行政院公共工程委員會 函

主旨：檢送108年6月28日編修公共工程細目碼編訂規則表「第04211章 砌紅磚」等十二章審查會議紀錄一份，請查照。

108 年公共工程技術資料庫擴充與強化

會議主題：編修公共工程細目碼編訂規則表「第 04211 章 砌紅磚」等十二章
審查會議

公共工程細目碼編訂規則表

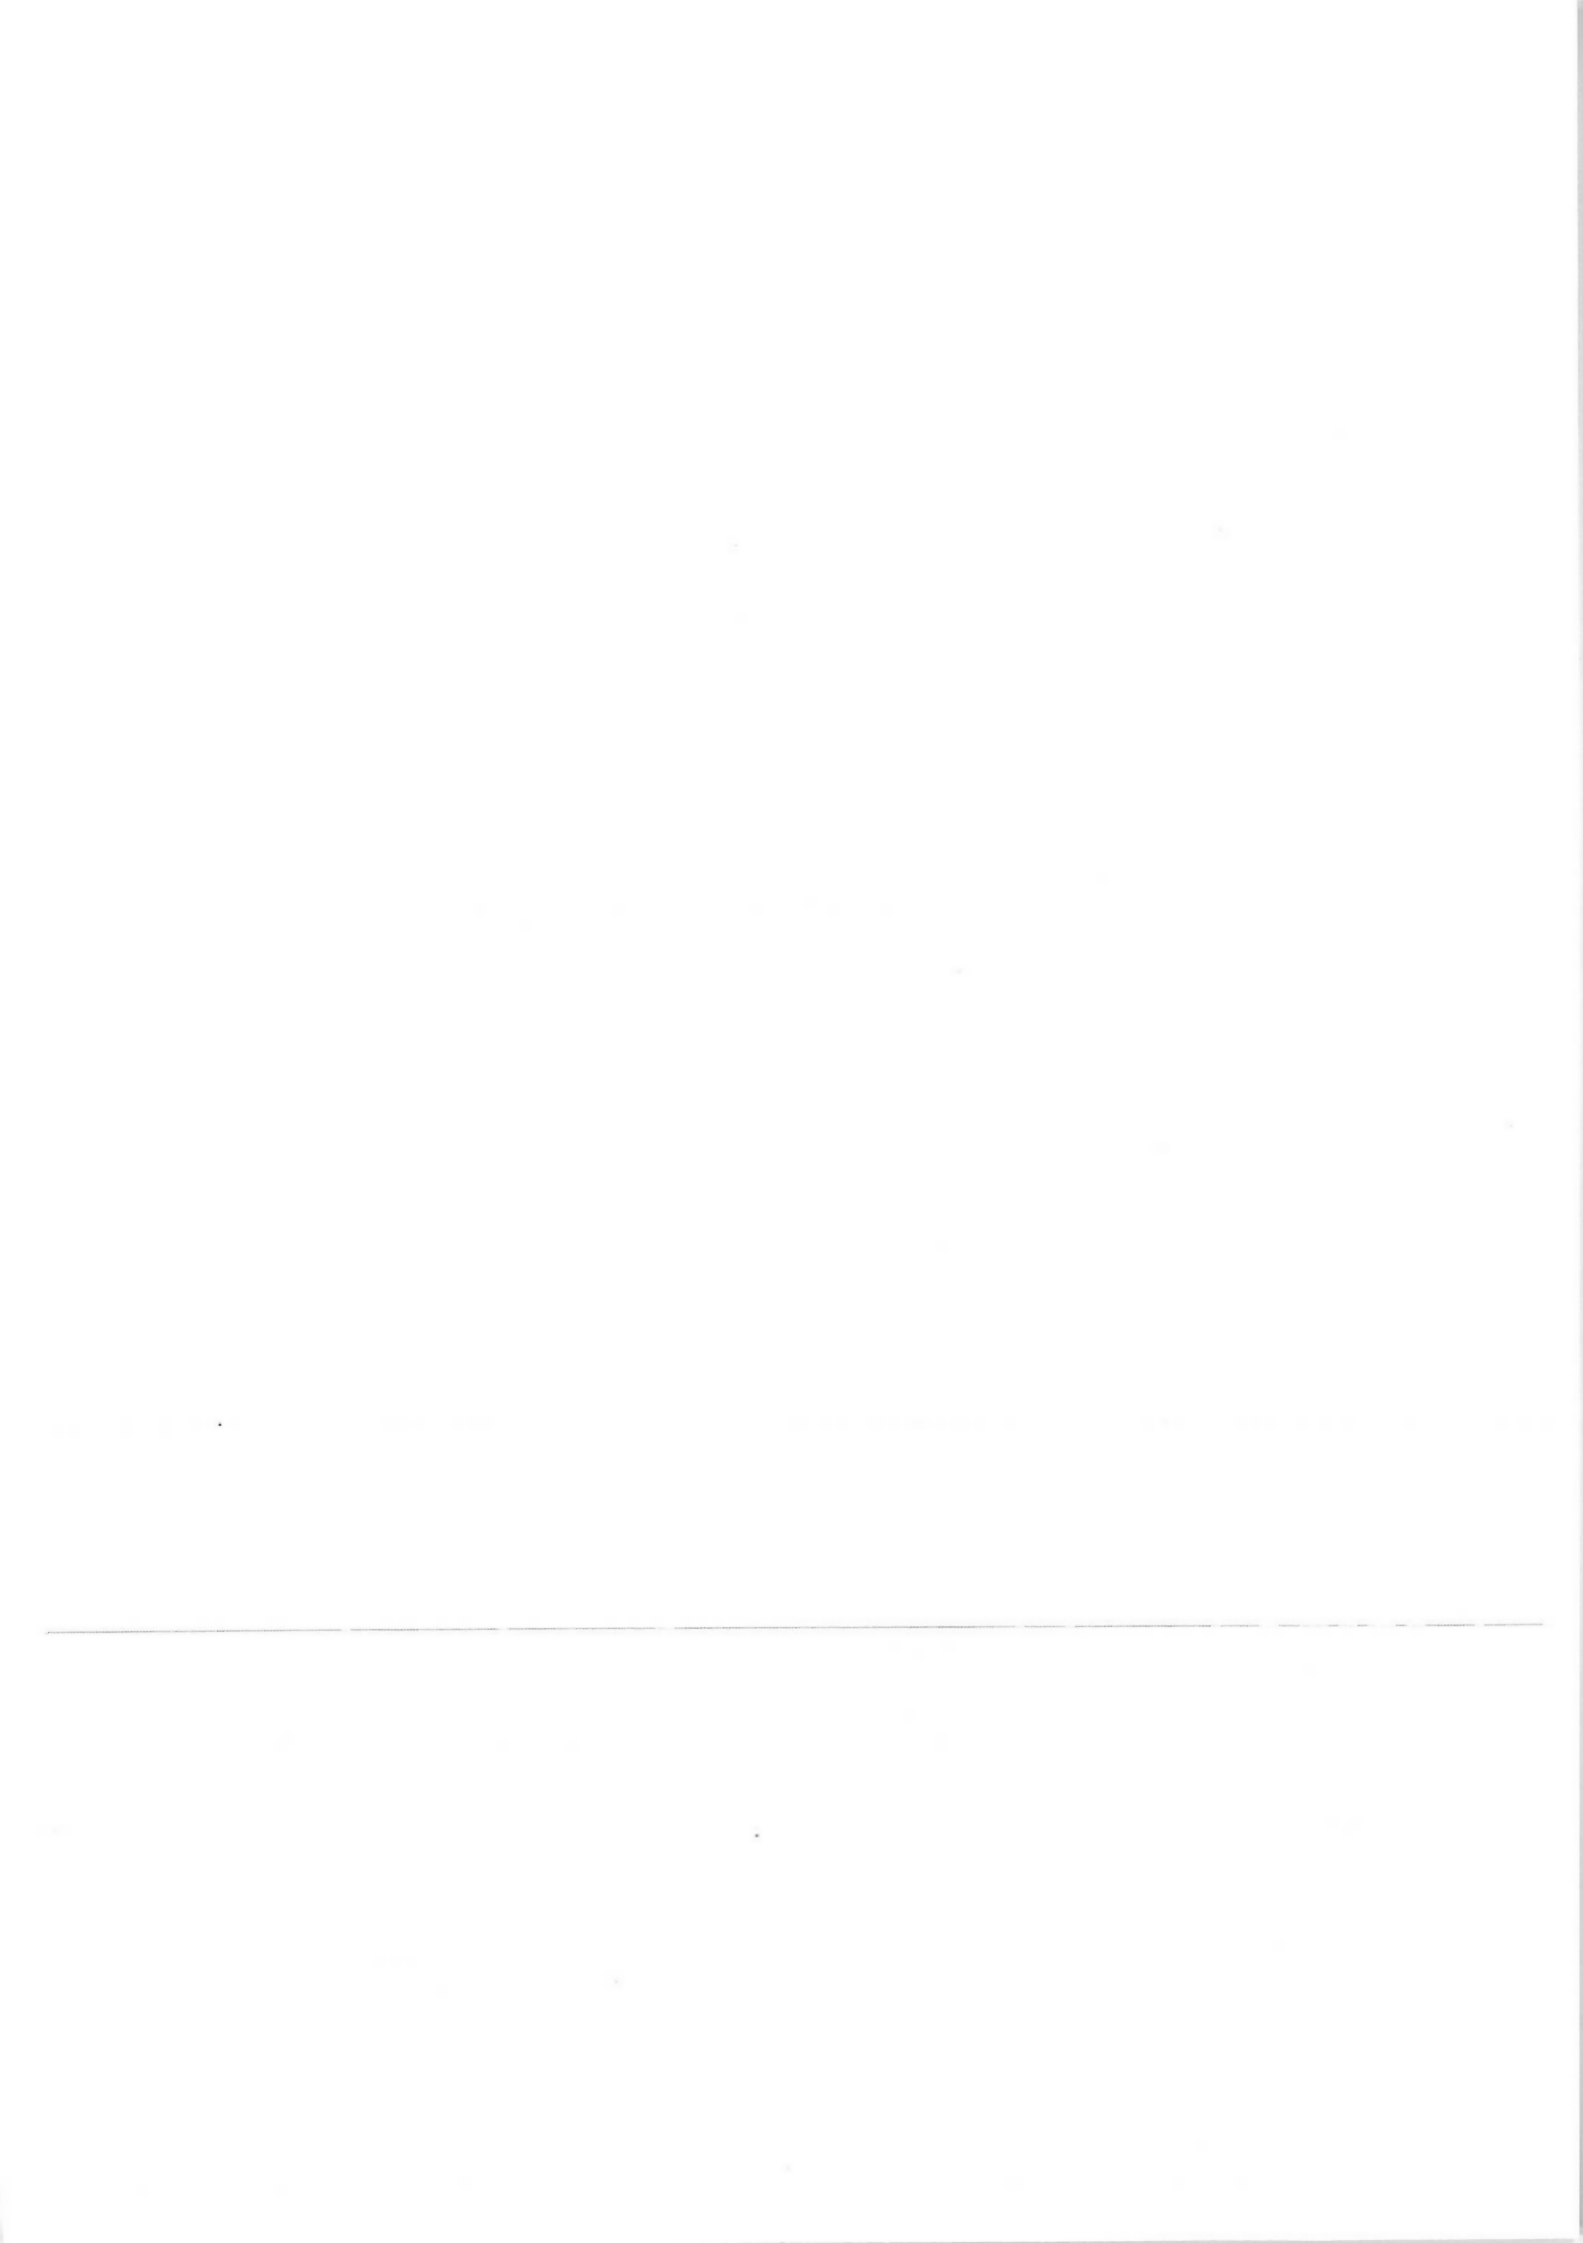
- 一、有關編修細目碼編訂規則表「第 04211 章 砌紅磚」，提案單位建議於第 9 碼增列「表面粉光」及「表面抵石子」，因考量增列項目已有相關細目碼編訂規則表「第 09220 章 水泥砂漿粉刷」及「第 09782 章 抵石子」，而且增列項目屬表面處理與砌紅磚屬主體結構施工不符，故增列項目不宜納入本章。
- 二、有關編修細目碼編訂規則表「第 04220 章 混凝土磚」，提案單位建議於第 6 碼增列「花台磚」乙項，經討論同意納入本章，惟花台磚名稱指使用於花台之磚，為避免使用者混淆，將其修正為「混凝土實心磚」。
- 三、有關編修細目碼編訂規則表「第 04222 章 混凝土植草磚」，提案單位建議編修內容，經討論同意於第 7 碼增列混凝土植草磚之尺寸「長 300x寬 300mm」乙項。
- 四、有關編修細目碼編訂規則表「第 04270 章 玻璃磚」，提案單位建議於第 9 碼增列「固定支架」乙項，經討論其應配合結構設計與施工，非屬本章

公共工程細目碼編訂規則表

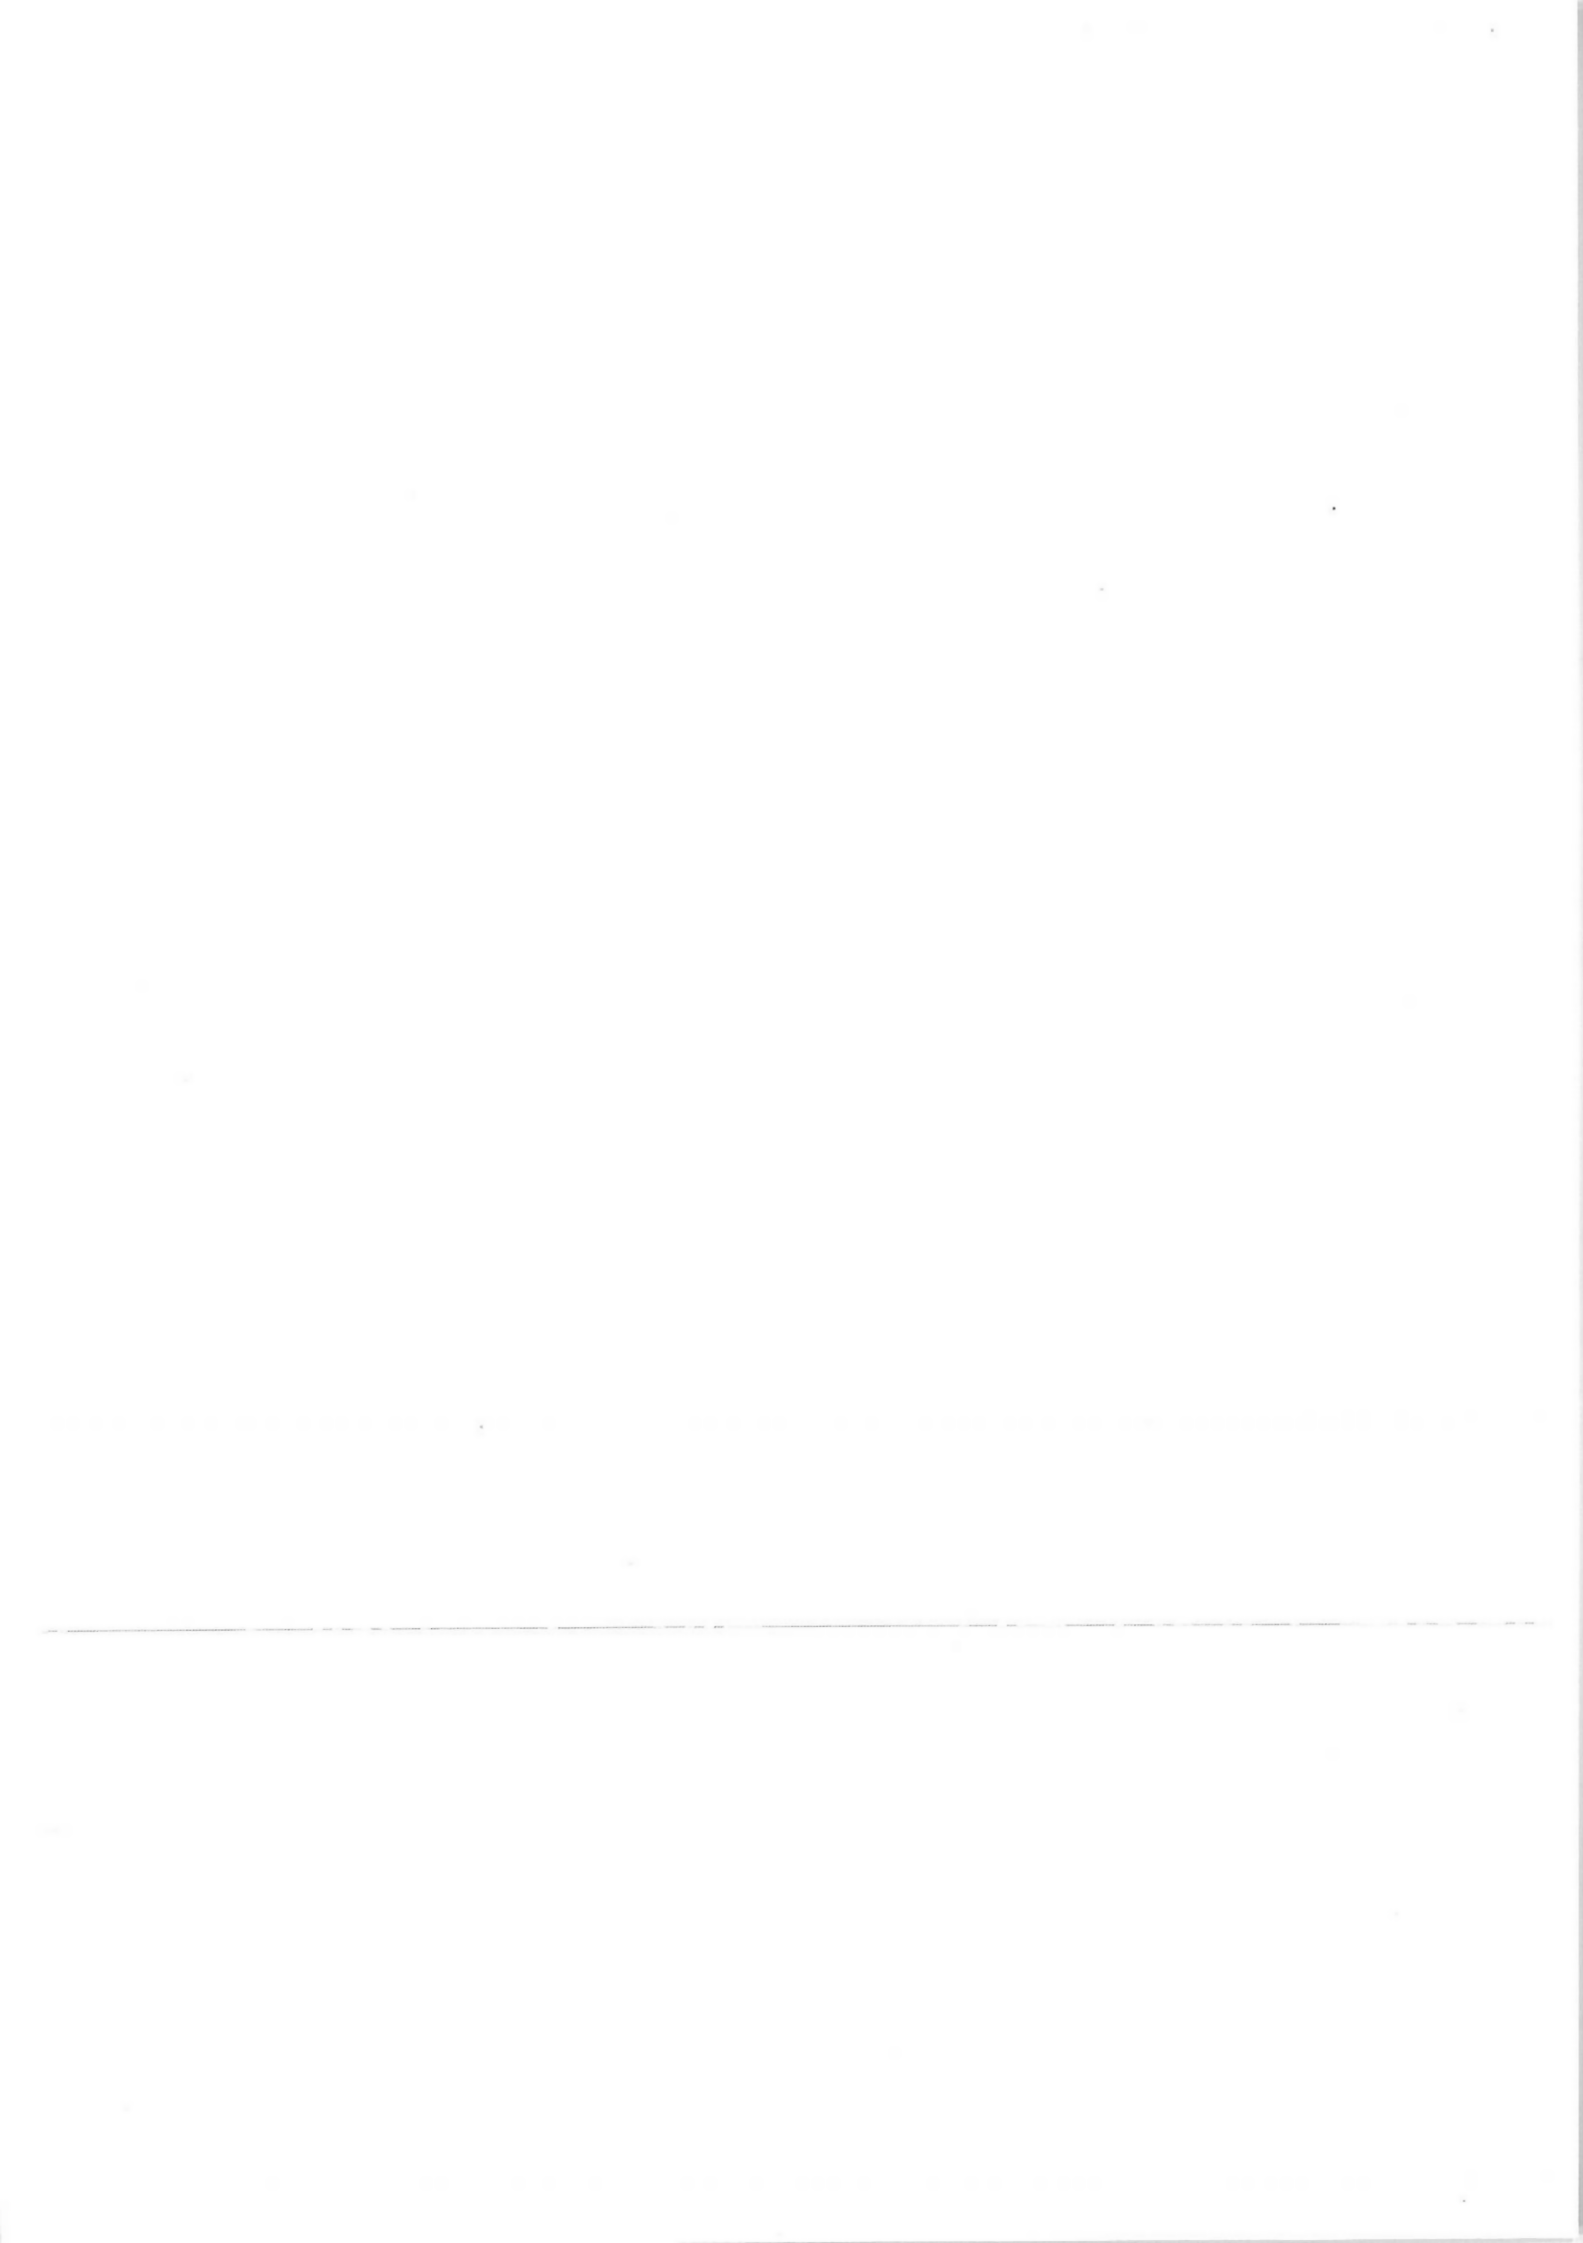
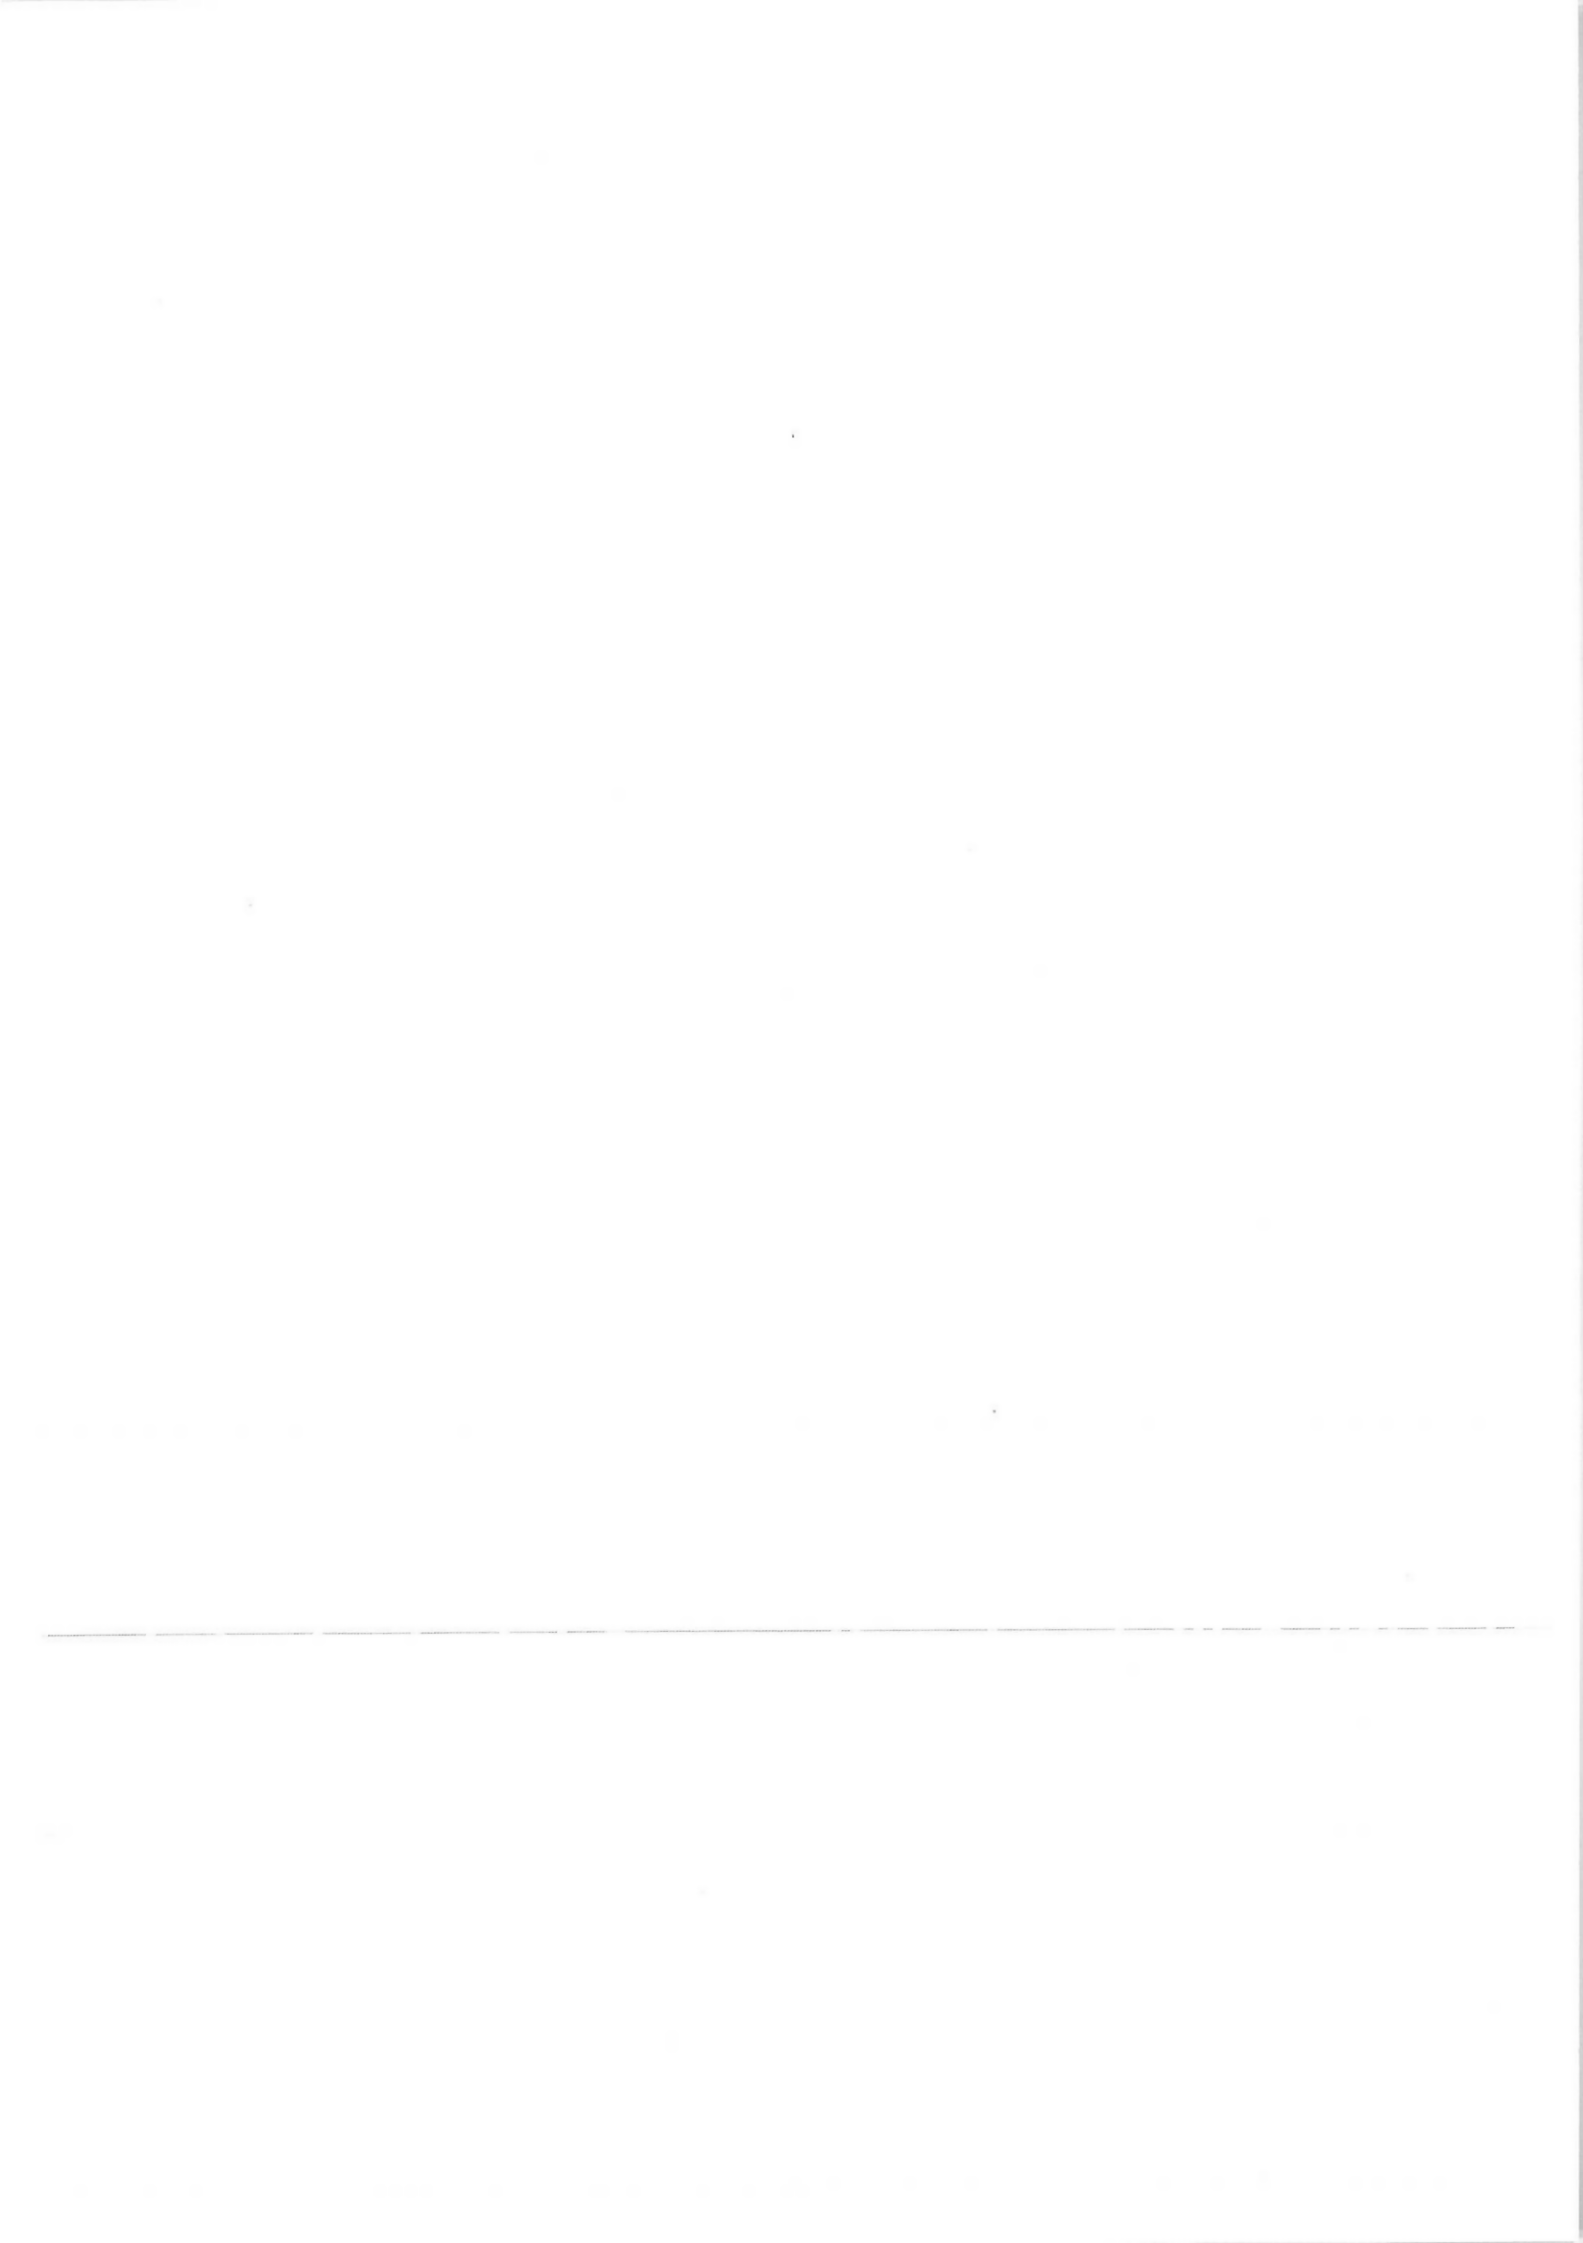
六、有關編修細目碼編訂規則表「第 06060 章 木材」，提案單位建議編修內容，經討論皆同意納入本章，另配合增列常用項目，相關修正內容說明如後：

(一) 第 6~7 碼：原規則表採合併編碼，內容為 10 一級及 20 二級木材，經討論修正原先第 6~7 碼木材之級別「一級木料」及「二級木料」則調整至第 6 碼，第 7 碼改為木材之種類同意增列「鐵木」、「桃花心木」及「南方松」，另配合增列常用木材項目「杉木」、「檫木」及「白水木」；。

(二) 第 8 碼：增列木材尺寸「3x9cm」及「3x6cm」。

(三) 第 9 碼：增列其他項目「防腐材」、「角材」及「面材」；另配合增列常用項目「耐燃材」乙項。
